Observation : Merci de prendre en compte la demande ci jointe dans le registre d'enquête et de le soumettre à Monsieur le Président de la commission d'enquête.

Objet : Requête sur projet de PLUI de L'Agglomération Saint-Loise

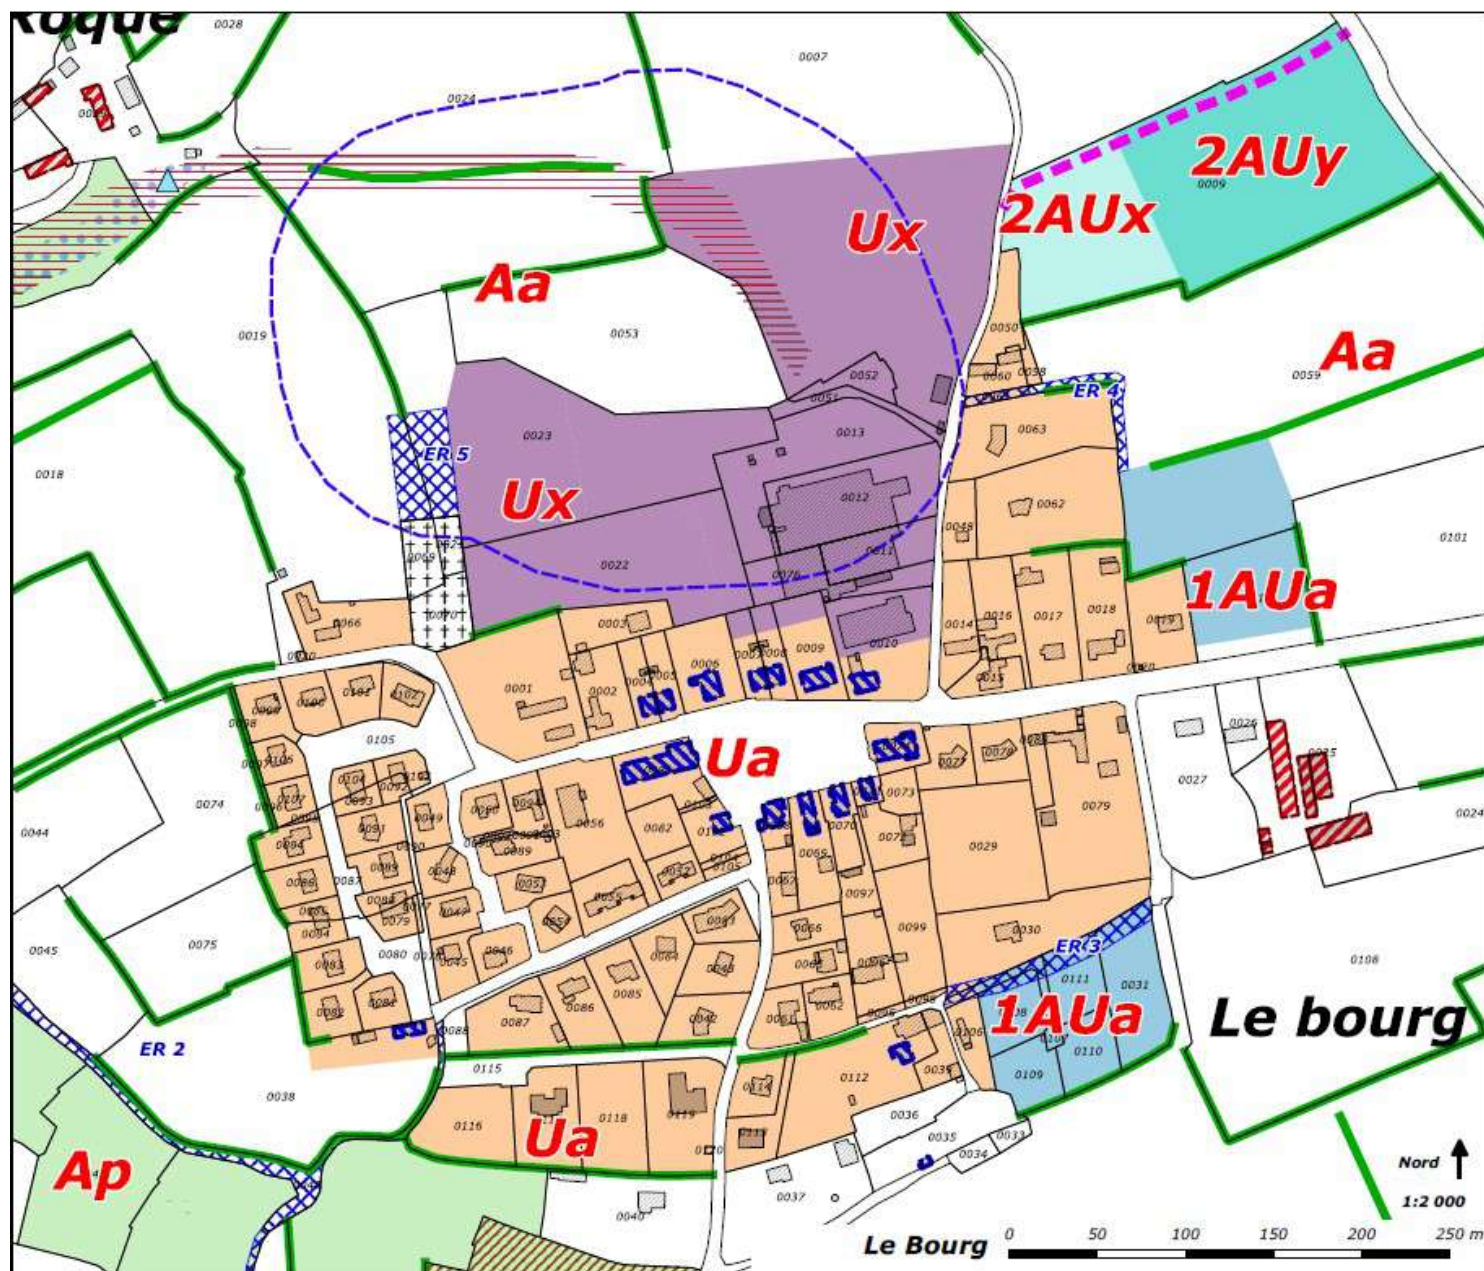
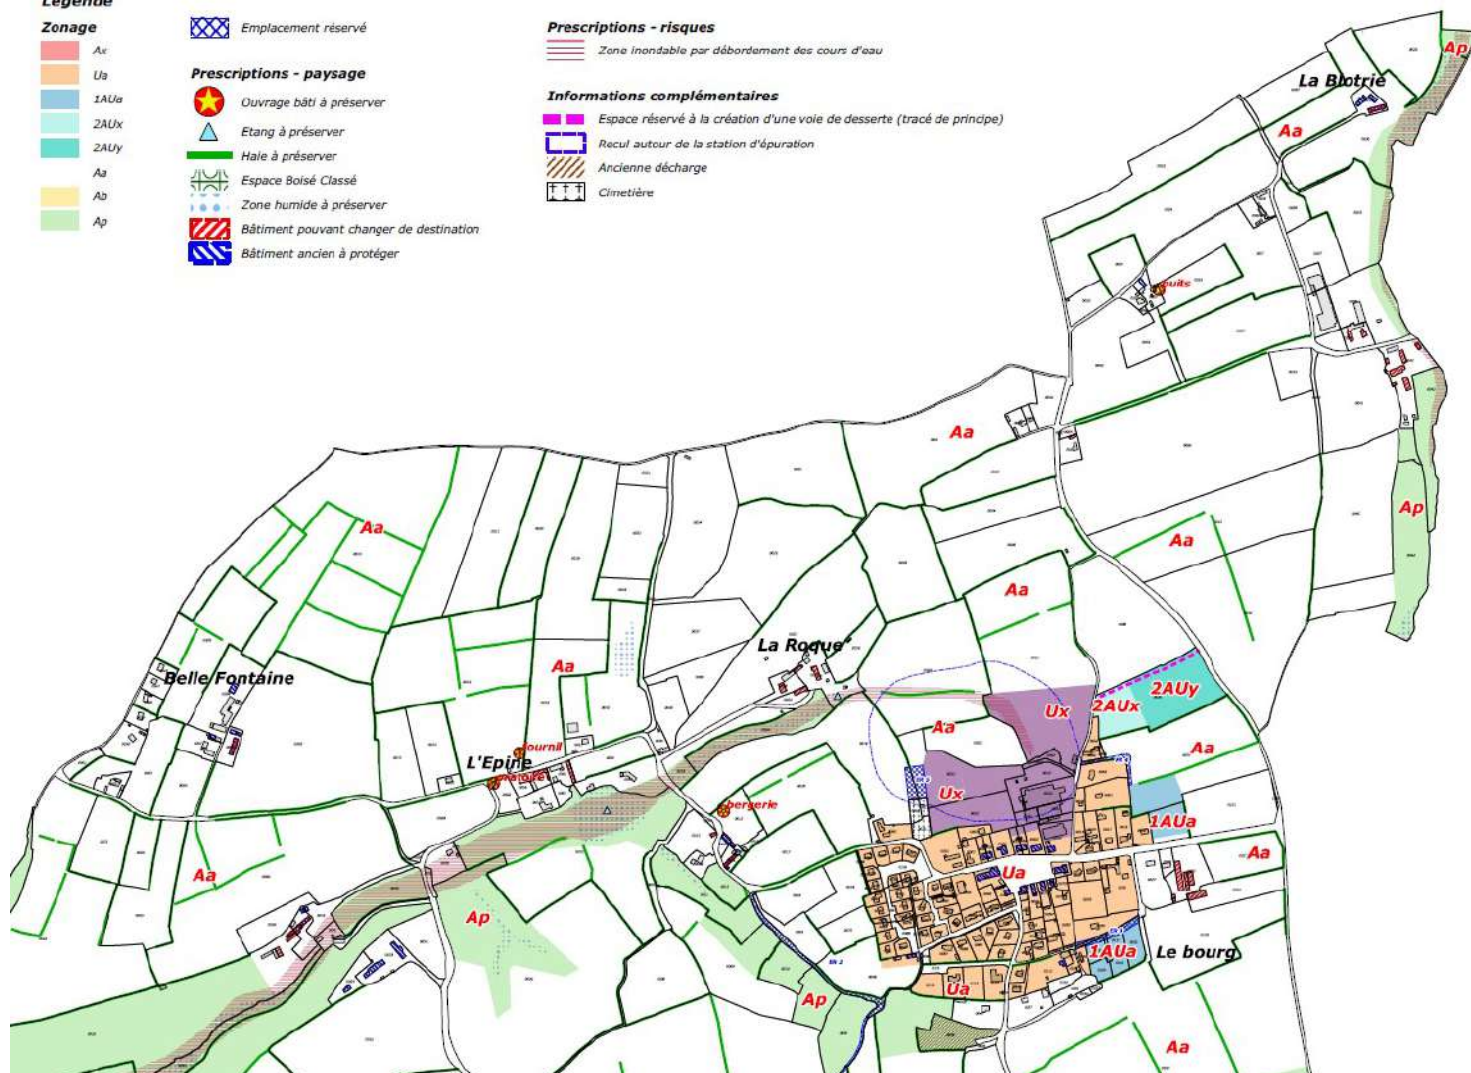
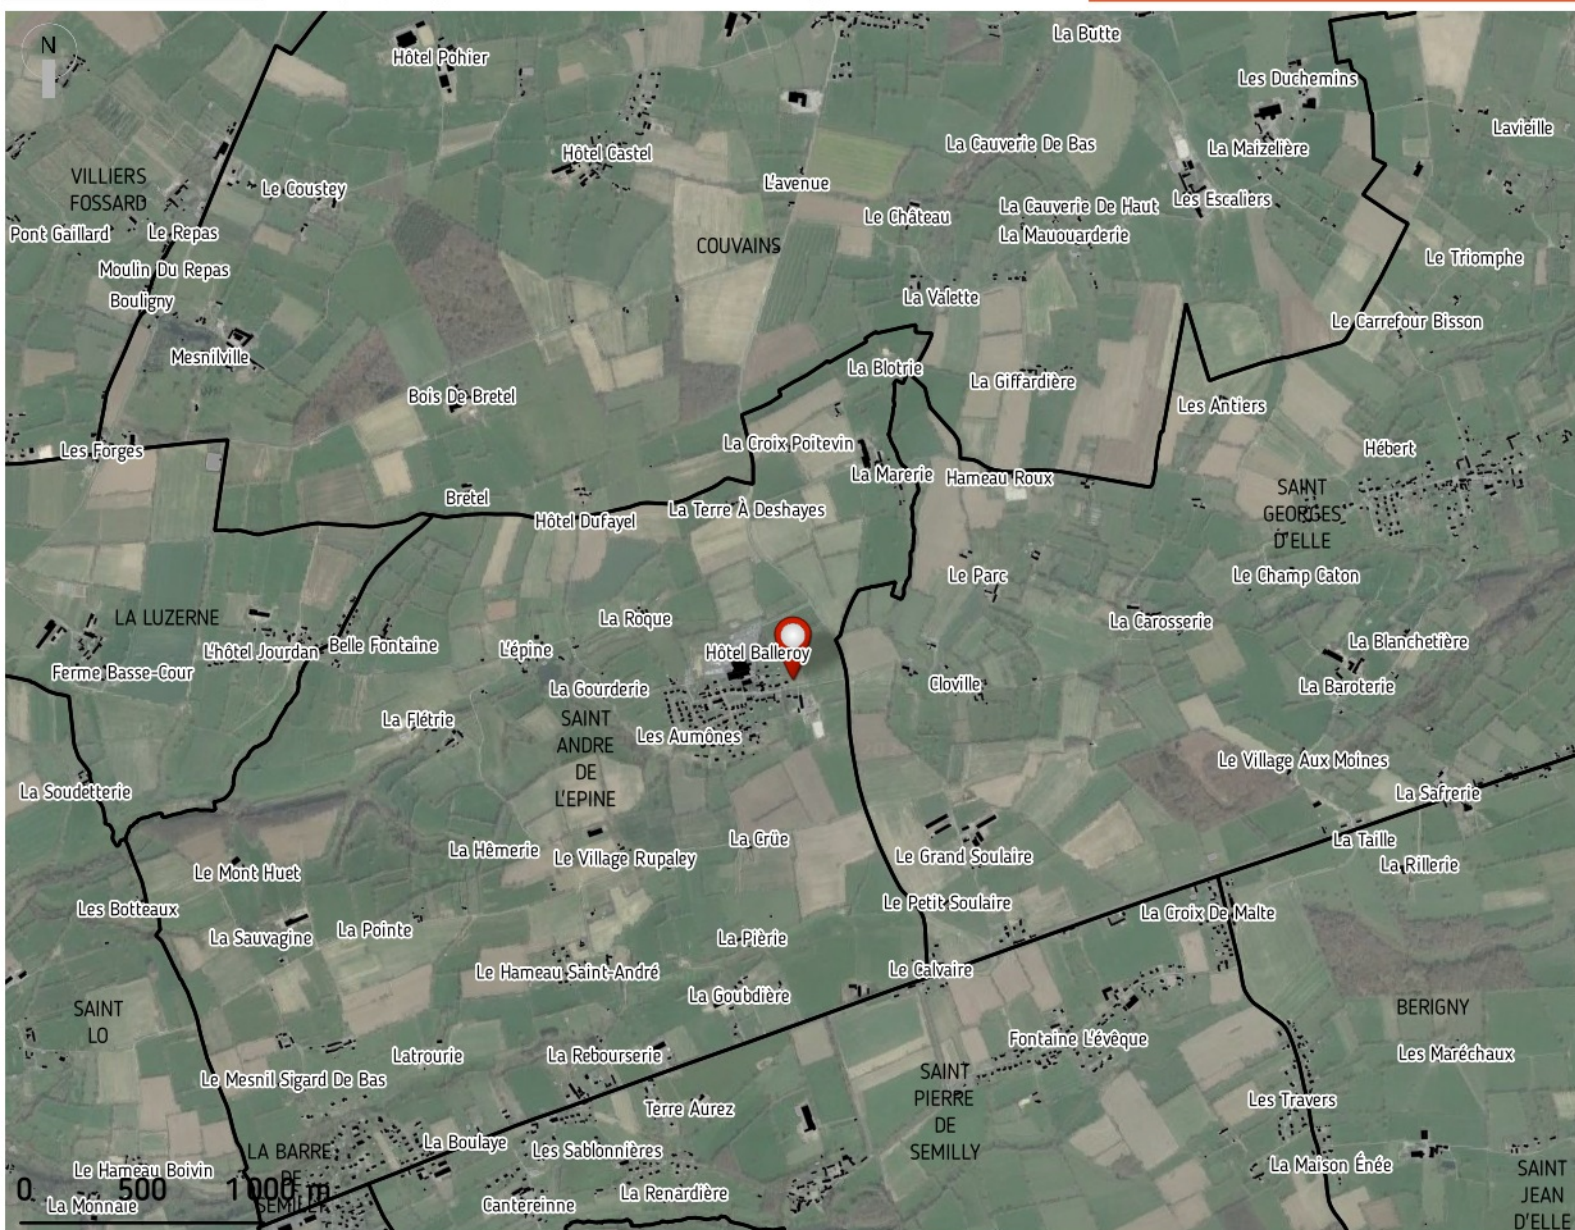
Observation : Nous remarquons que le nouveau règlement graphique prévu par le futur PLUI ne reprend pas les objectifs pris en compte dans le PLU de la commune de Saint-André-de-l'épine.

Le règlement du PLU de Saint-André-de-l'Épine actuellement en vigueur comprend deux secteurs pour la parcelle identifiée 0009 ;

– 2AUx, réservé à l'extension de l'usine Saint-André-plastique (urbanisable à long terme) ;

– 2AUy, destiné uniquement à créer une voie de desserte de l'usine Saint-André-Plastique depuis la RD 59.

Ce classement avait été pensé de façon à permettre le développement de l'entreprise Saint-André Plastique avec notamment la création à nos frais d'une nouvelle voirie d'accès sur la parcelle 0009 permettant de préserver la tranquillité du bourg de la commune.

La suppression du classement de cette parcelle, s'il était maintenu, interdirait donc le développement de l'entreprise tel qu'il était prévu, ce qui viendrait s'opposer à nos projets.

Nous demandons donc que la parcelle N°0009 puisse bénéficier d'un classement autorisant le développement de l'entreprise dans le respect des discussions ayant conduit à la publication du PLU de la commune validé le 07 Octobre 2016.

Réponse : Le règlement graphique est modifié. L'OAP "50446_1 est créée.
